改善箇所説明図

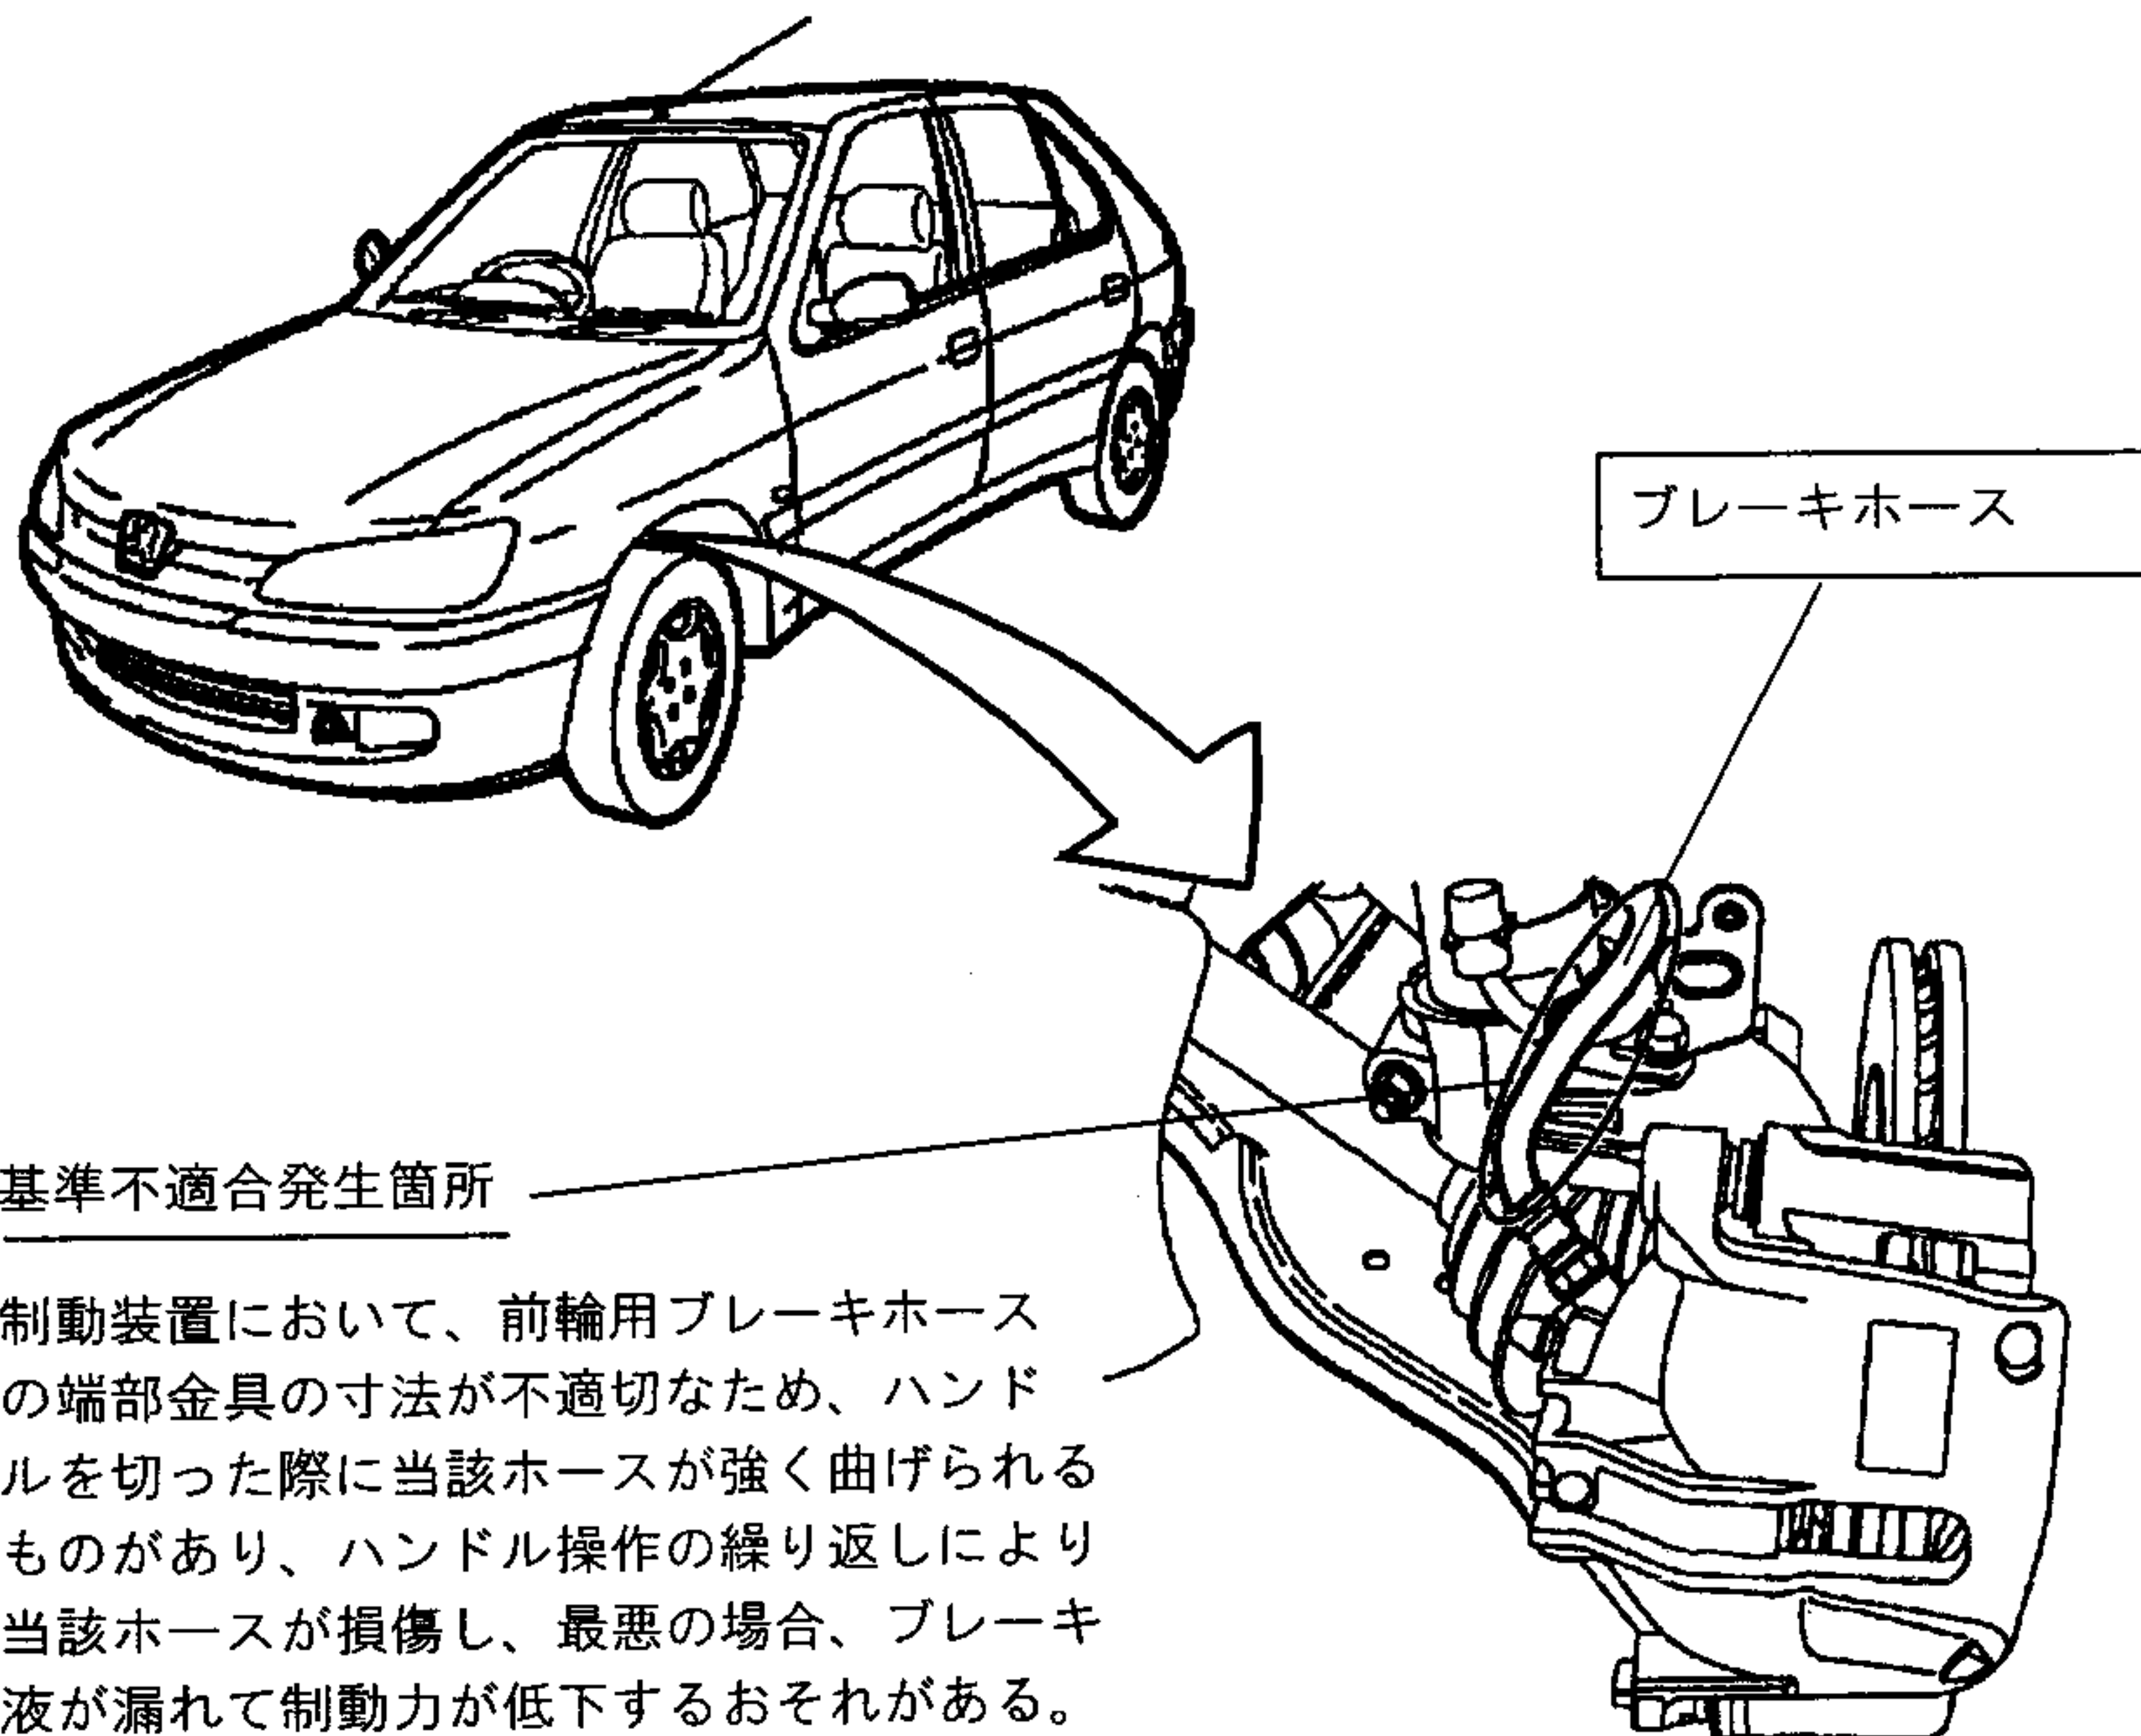
基準不適合発生箇所

制動装置において、前輪用ブレーキホースの端部金具の寸法が不適切なため、ハンドルを切った際に当該ホースが強く曲げられるものがあり、ハンドル操作の繰り返しにより当該ホースが損傷し、最悪の場合、ブレーキ液が漏れて制動力が低下するおそれがある。

改善内容

全車両、当該ブレーキホースの製造メーカーを点検し、該当するものは良品と交換する。

右側のストラット上部に白のペイントでマークを塗布する
